改善箇所説明図

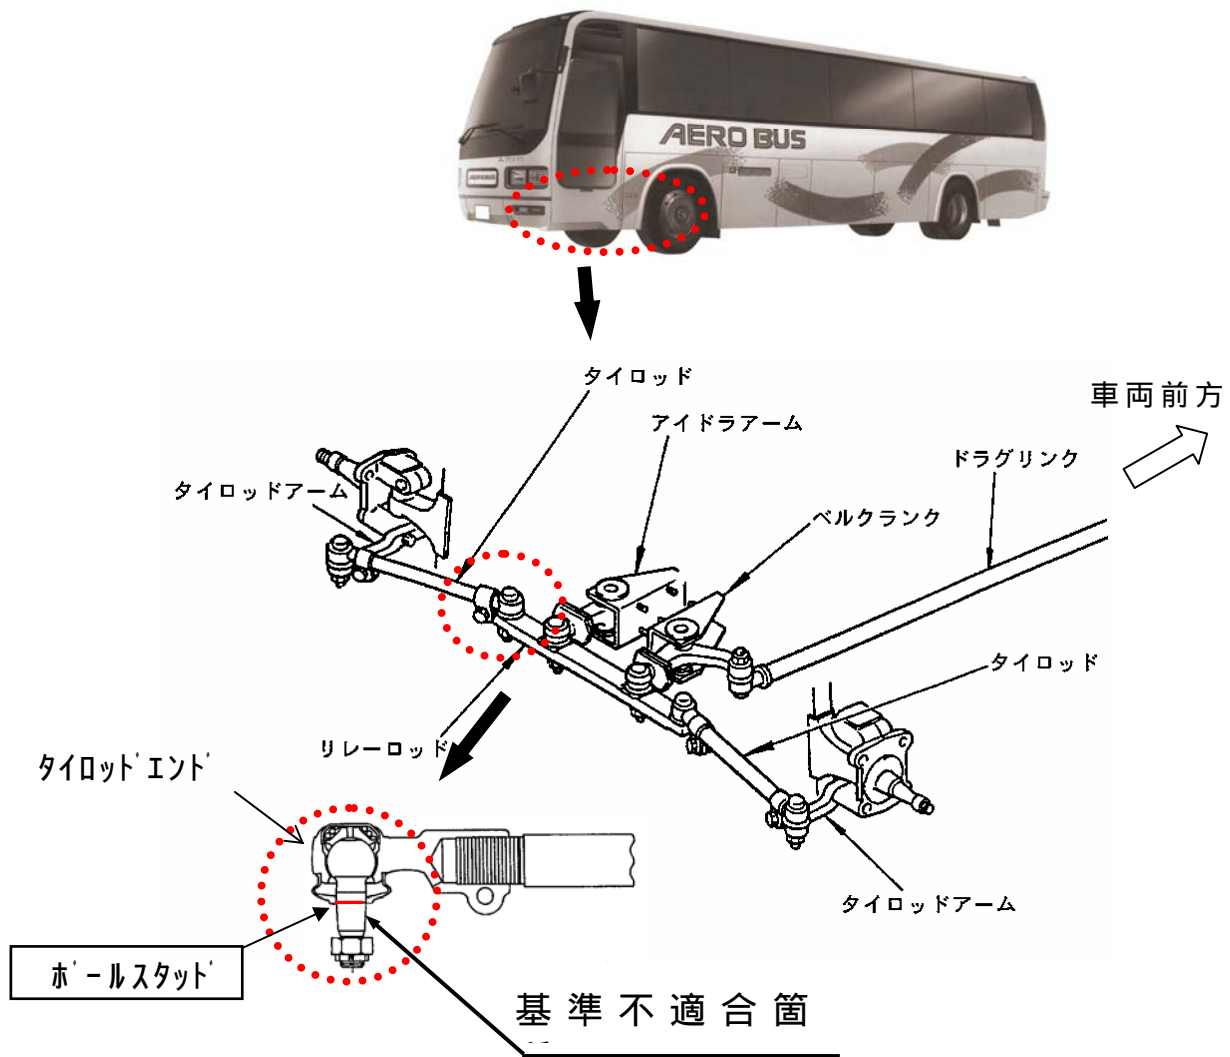
ボールスタッドの強度が不足しているため、据え切り頻度の高い走行を繰り返すと、当該ボールスタッドのテーパ部に亀裂が発生するものがある。そのため、そのままの状態で使用を続けると、最悪の場合、ボールスタッドのテーパ部が折損し、操縦不能となるおそれがある。

全車両、当該ボールスタッドを対策品と交換する。なお、部品の全数供給に時間を要するため、当面の暫定措置として当該ボールスタッド部を点検し、亀裂のある場合は対策品と交換し、問題のない場合は後日対策品と交換する。

識別：作業完了車には、左後部点検リッド裏上隅部に「HB-22」の文字が記載されたシールを貼り付ける。
